## 改善箇所説明図

基準不適合箇所  
高圧燃料ポンプ

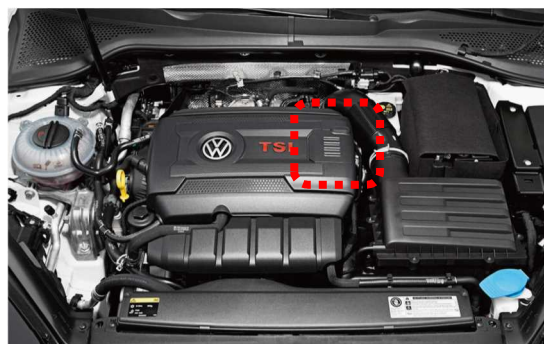
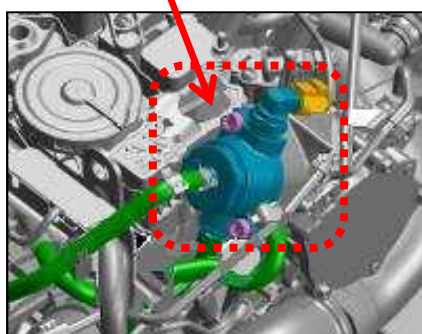
燃料装置において、高圧燃料ポンプの設計が不適切なため、ポンプハウジングと燃料調圧バルブ間の密閉性が不足しているものがある。そのため、高速走行時等に当該ポンプ内の燃料圧力が高い際、燃料調圧バルブ取付部から燃料が漏れるおそれがある。

全車両、高圧燃料ポンプを対策品に交換する。
